# PROVINCIA DI LECCE

**OGGETTO:** ART. 27-BIS DEL D.LGS. N. 152/2006 E SS. MM. II.. - PROVVEDIMENTO AUTORIZZATORIO UNICO REGIONALE (PAUR) PER UN IMPIANTO DI TRASFERENZA RSU, CON AREA PER IL TRASBORDO, RAGGRUPPAMENTO PRELIMINARE (D13), DEPOSITO PRELIMINARE (D15), SCAMBIO (R12), MESSA IN RISERVA (R13) DEI RIFIUTI, IN Z.I. DI NARDÒ E GALATONE.  
**PROPONENTE:** BIANCO IGIENE AMBIENTALE S.R.L. (C.F./P.IVA 02547730750)  
VIA DEI BERNARDINI N. 85 - NARDÒ (LECCE).

## VERBALE DELLA SEDUTA DI CONFERENZA DEI SERVIZI DECISORIA IN MODALITÀ SINCRONA TELEMATICA DEL 15/03/2022

**OGGETTO:** D.LGS. N. 152/2006 E SS. MM. II., L.R. 11/2001 E SS. MM. II.. PROVVEDIMENTO CONCLUSIVO DEL PROCEDIMENTO DI VALUTAZIONE DI IMPATTO AMBIENTALE RICOMPRESO NEL PROCEDIMENTO PAUR, EX ART. 27 - BIS DEL TUA, PER UN PROGETTO DI IMPIANTO DI TRASFERENZA RSU, CON AREA PER IL TRASBORDO, RAGGRUPPAMENTO PRELIMINARE (D13), DEPOSITO PRELIMINARE (D15), SCAMBIO (R12), MESSA IN RISERVA (R13) DEI RIFIUTI, IN Z.I. DEI COMUNI DI NARDÒ E DI GALATONE. PROPONENTE: BIANCO IGIENE AMBIENTALE S.R.L. (C.F./P.IVA 02547730750) VIA DEI BERNARDINI 85 - NARDÒ (LECCE).

TAVOLA  
**12.1**

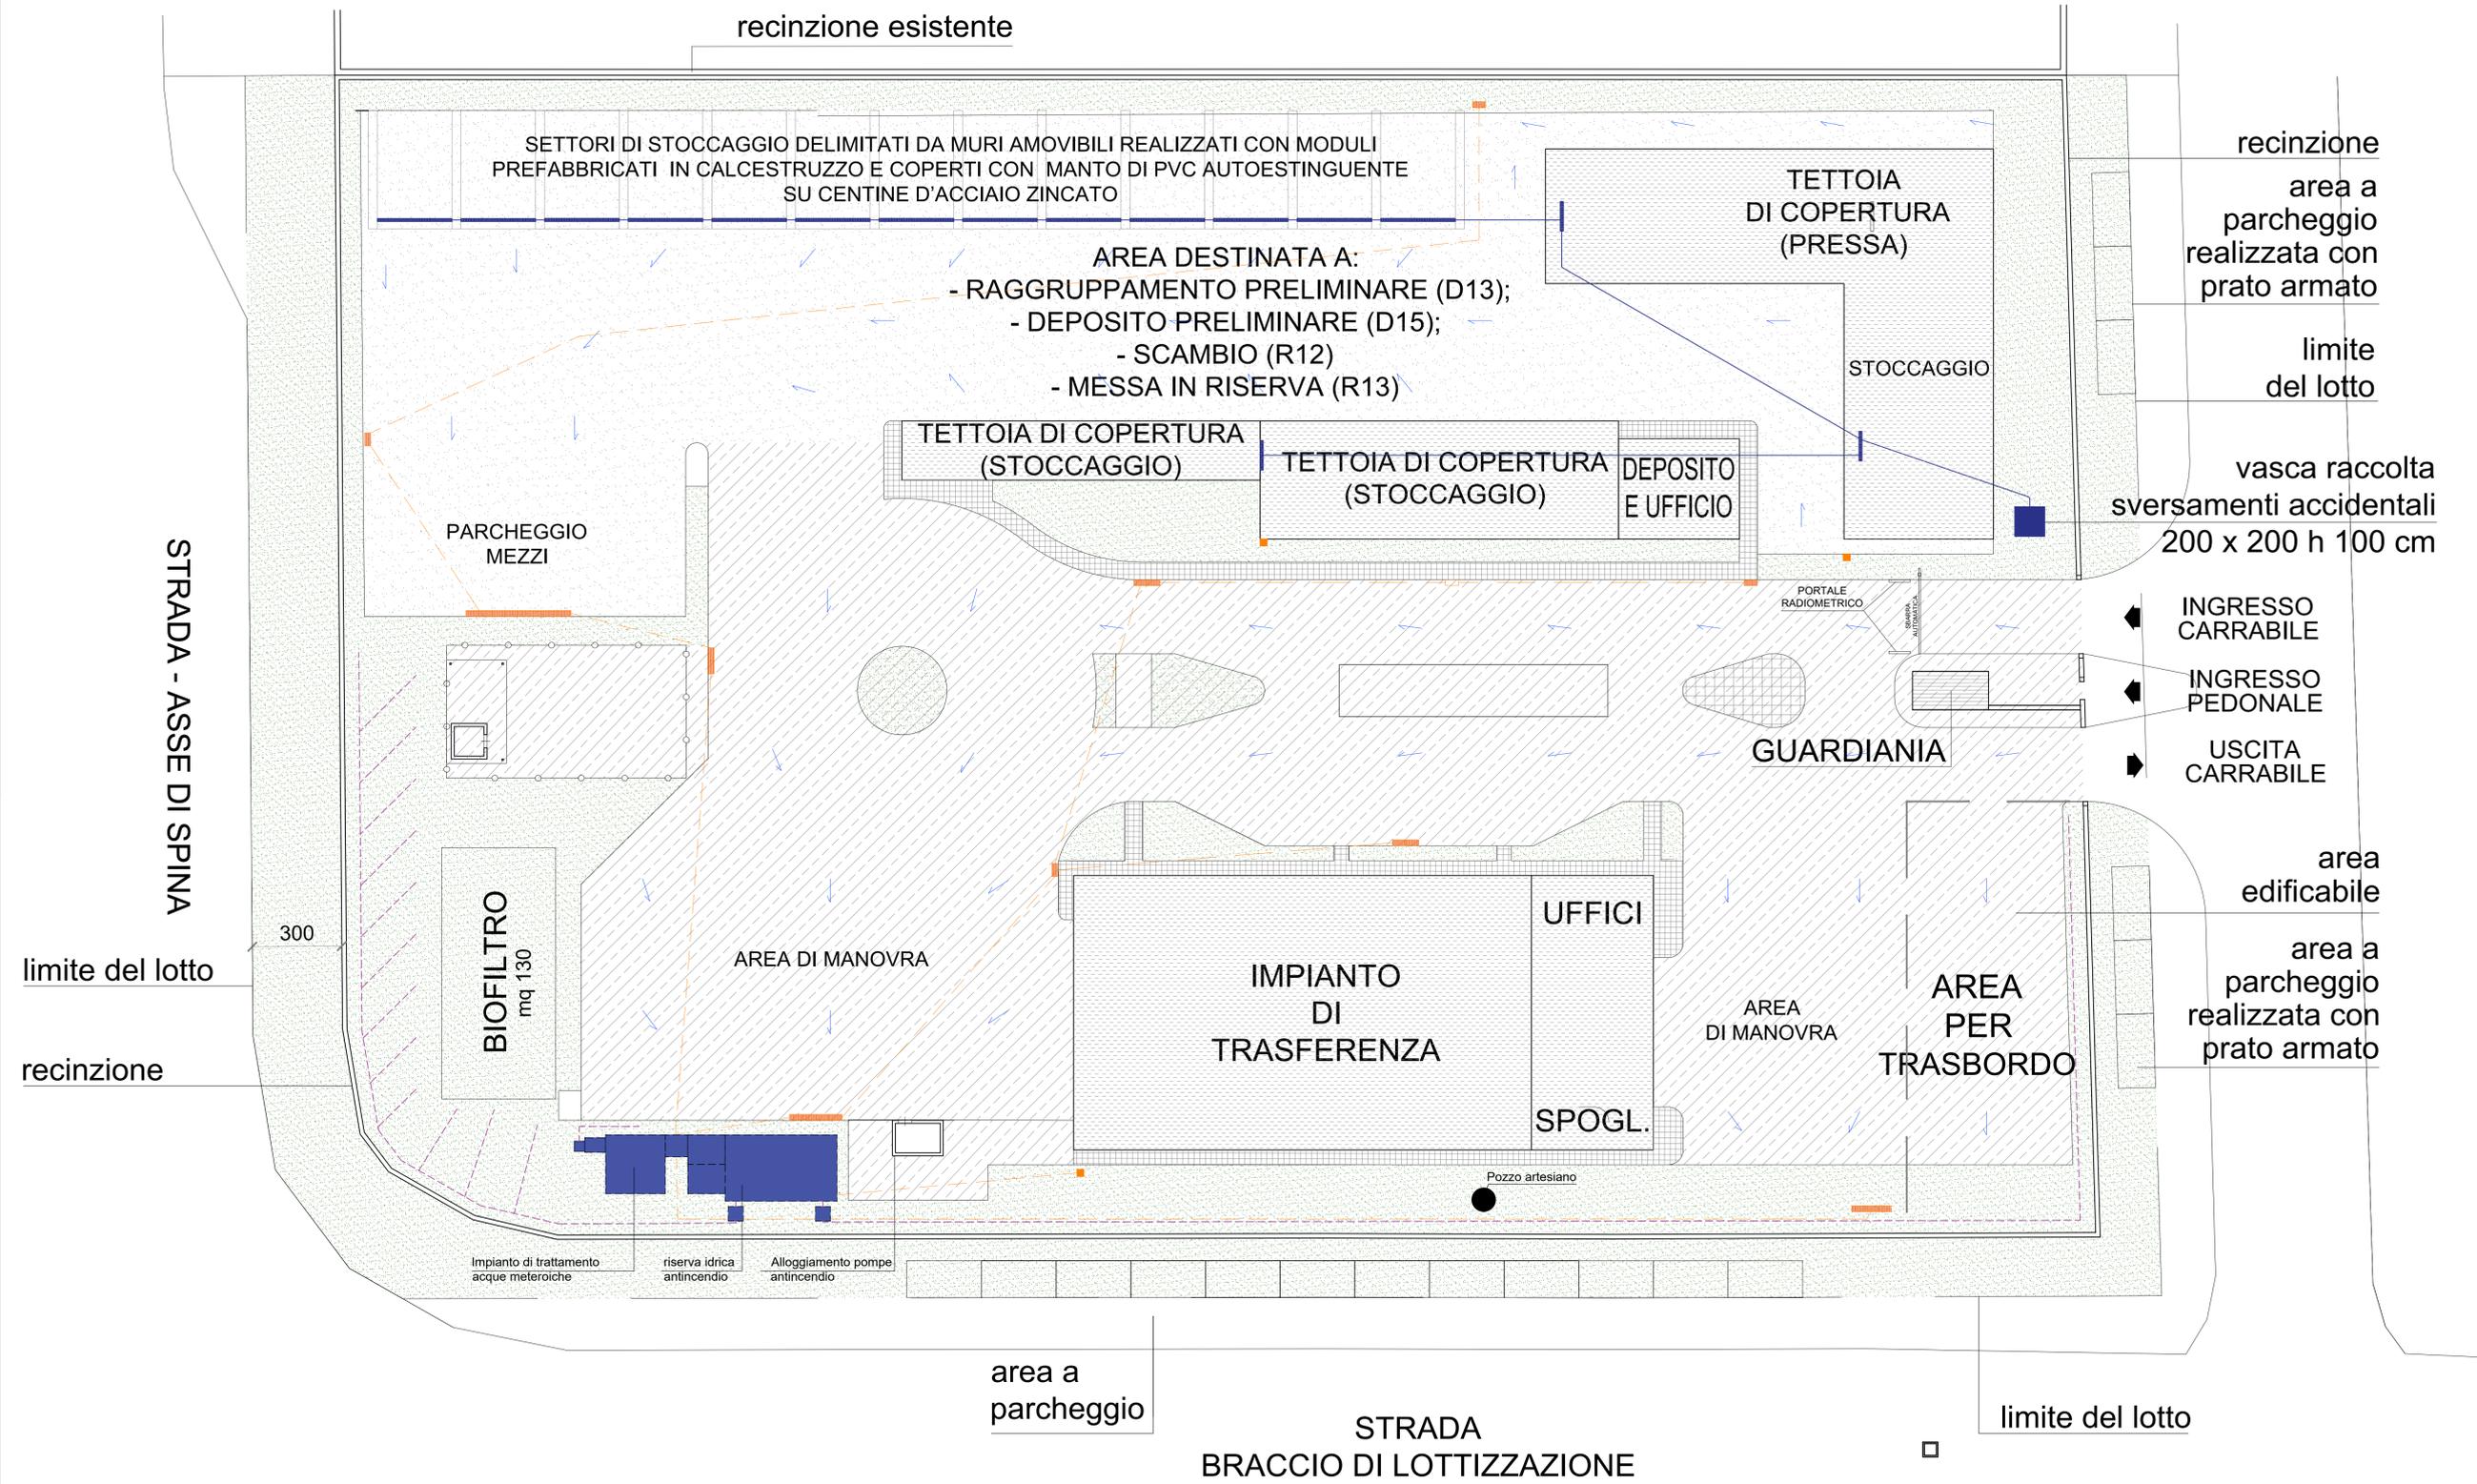
9.4.3. nel primo capoverso del par. 10 dell'elaborato R05 si afferma che sia le acque di prima pioggia che quelle successive "confluiscono in un pozzetto di controllo per poi dirigersi nella vasca di accumulo delle acque meteoriche trattate": tale descrizione non corrisponde a quanto graficamente rappresentato nelle planimetrie Tav. 12.1 e 12.2.
